Fra: Torbjørn Romarheim <torbjorn-romarheim@hotmail.com>
Sendt: tirsdag 26. juli 2022 15:16
Til: Hanne Marie Evensen
Kopi: Postmottak Alver; Rune Martin Ryland
Emne: Sv: sak 22/3122, 217/43 Fasade hytte

Emne: sak 22/3122, 217/43 Fasade hytte

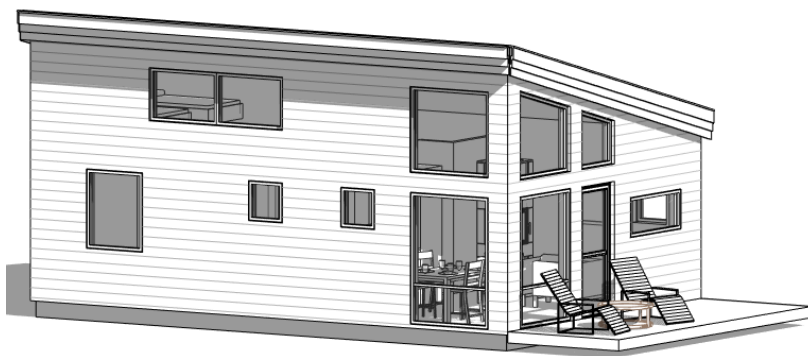
Som et tredje alternativt kan vi endre ett stk. vinduet til to stk. vinduer som skissert i bilde og fortsatt oppnå kundens behov.

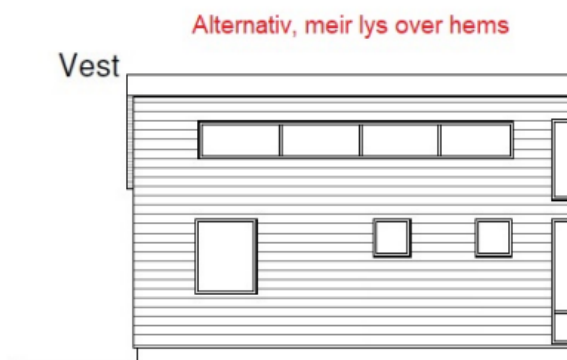
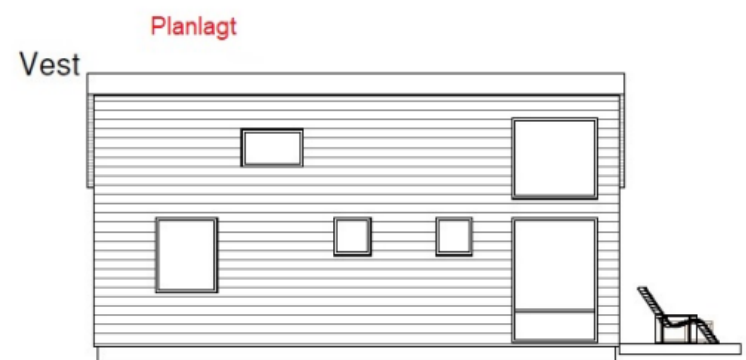
Ansvarlig søker- og tiltakshavers vurdering er at planlagt fasadeendring, som gjelder endring av ett lite vindu til ett stort, vil kunne defineres som mindre fasadeendring som ikke bryter med bygningens eksteriørkarakter.

Vi ber kommunen ta en ny vurdering på om fasadeendring som skissert i bildet under vil være søknadspliktig, eller om endringen kan gjøres kun ved innsending av nye fasadetegninger ved søknad om ferdigattest...
